DETERMINAZIONE DEL DIRIGENTE SERVIZIO VIA/VINCA 17 ottobre 2024, n. 597

[ID VIP 8972] – Parco agrovoltaico “Salice Sanchirico” di potenza elettrica complessiva pari a 40,68 MW da realizzare nel Comune di Salice Salentino (LE).

**Istanza per il rilascio del Provvedimento di VIA statale ex art. 23 del D.lgs. n. 152/2006 e ss.mm.ii.
Proponente: Trina Solar Papiro S.r.l.**

ANAGRAFICA	
ID VIP:	8972
Intervento:	Progetto di un impianto agrovoltaiico denominato "Salice Sanchirico", della potenza di 40,68 MW e delle relative opere di connessione alla RTN, da realizzarsi nel comune di Salice Salentino (LE)
Proponente:	Trina Solar Papiro S.r.l.
Tipologia:	V.I.A.: <i>D.Lgs. 152/2006 - Allegato II comma 2</i> <i>Istruttoria tecnica CTPNRR-PNIEC</i>
Comune:	Salice Salentino (LE)

Figura 3 – <https://webapps.sit.puglia.it/freewebapps/AttivitaEstrattive/index.html>

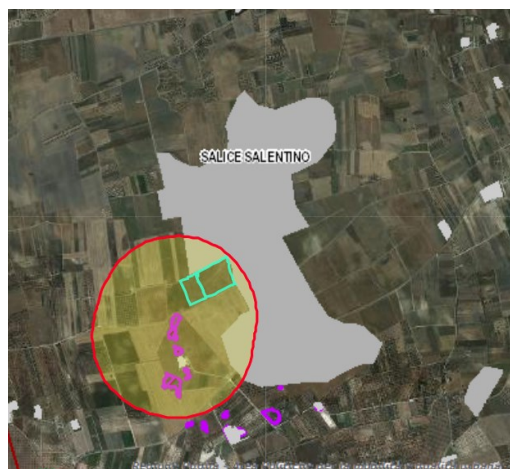
- **non** ricade entro 500 metri da zone a destinazione industriale, artigianale e commerciale, compresi i siti di interesse nazionale, nonché le cave e le miniere (lett. c ter 1). Si osserva che il CAMPO 2 ricade completamente entro 500 metri da una cava dismessa sita nel comune di Salice Salentino;

Figura 5 – Corso d'acqua episodico http://webgis.distrettoappenninomeridionale.it/geomorfologica/map_default.phtml

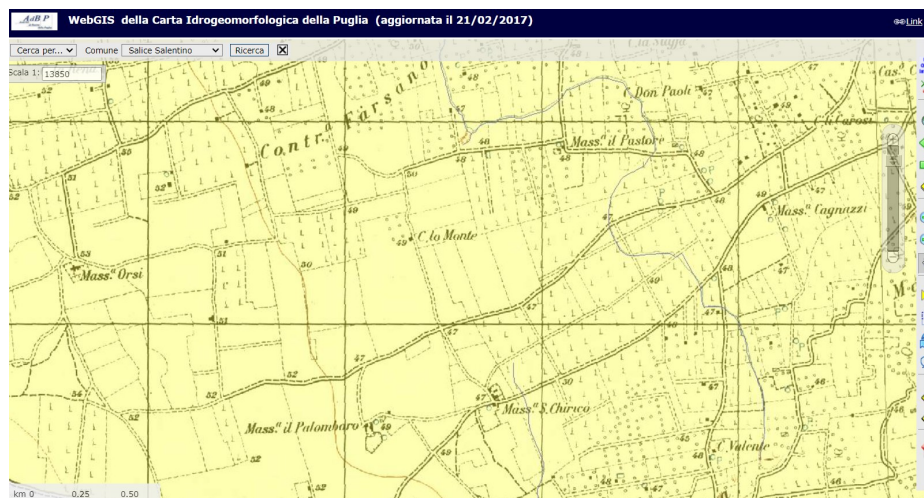
L'area dell'impianto non rientra tra quelle indicate come **non idonee** ai sensi del regolamento regionale n. 24 del 2010 ma occorre osservare che parte dell'area dell'impianto (campo 1 e 2) confina con una zona a pericolosità idraulica media del vigente PAI. Il layout dei pannelli del campo 3 tiene conto della presenza di un corso d'acqua episodico, tramite una fascia di rispetto di 75m per ogni lato.

Figura 6 – Sezione dell'impianto con l'indicazione della disposizione delle colture agrarie

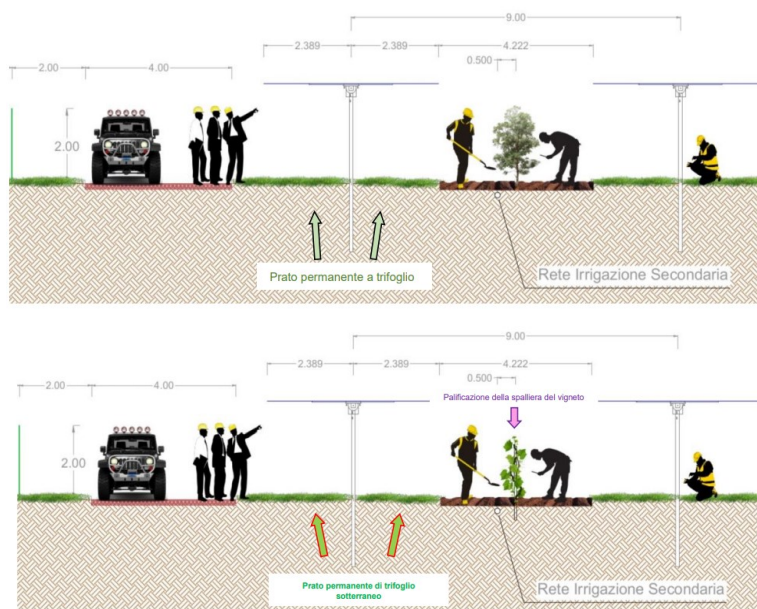
È presente e documentato (DM 10/09/2010 punto 16 lettera c) il ricorso a criteri progettuali volti ad ottenere il minor consumo possibile del territorio, sfruttando al meglio le risorse energetiche disponibili. Il proponente ipotizza una gestione agricola dell'impianto dove, tra due tracker contigui, verrà impiantato n. 1 filare (cfr. T141QE2_Agri_08) di piante di olivo/ vigna con intervallata la presenza di cotico erboso permanente di trifoglio sotterraneo. Come evidenziato nella figura che segue, nello spazio esistente tra le file di tracker si avrà la disponibilità di una fascia di terreno utilizzabile di 4,222 ml che sarà disponibile per l'impianto dell'oliveto super intensivo irriguo e/o del vigneto:

Figura 8 – Cfr. T141QE2_Agri_12

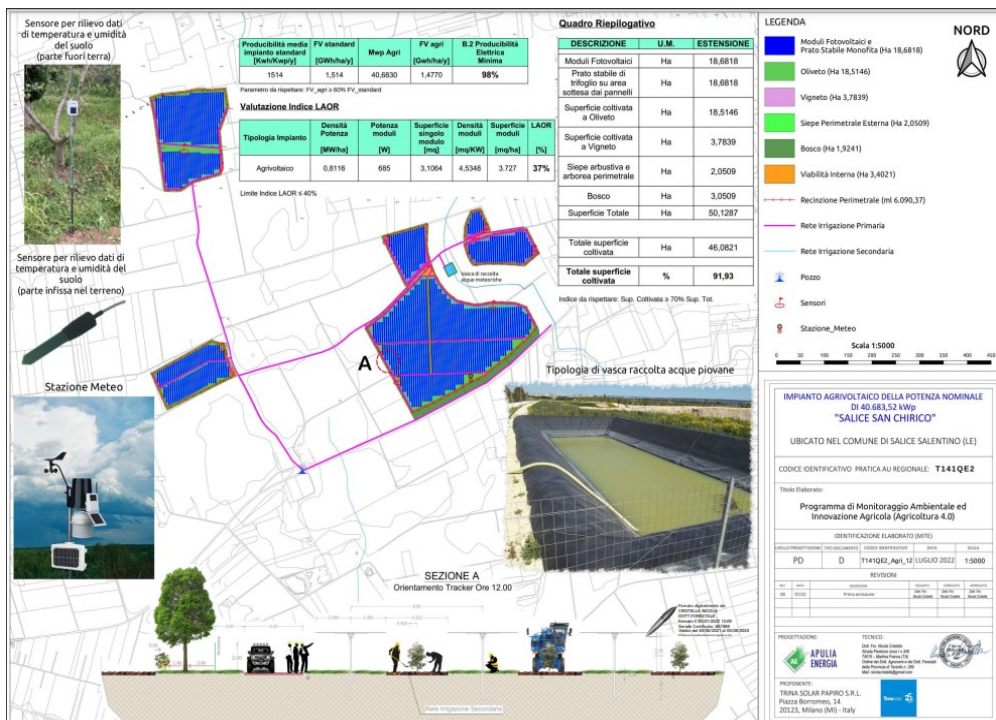
- **Requisito C: l'impianto agrivoltaico adotta soluzioni integrate innovative con moduli elevati da terra**
Dagli elaborati grafici si evince l'adozione di soluzioni che consentano la lavorazione agricola dei terreni.

Parametro C: requisito verificabile.
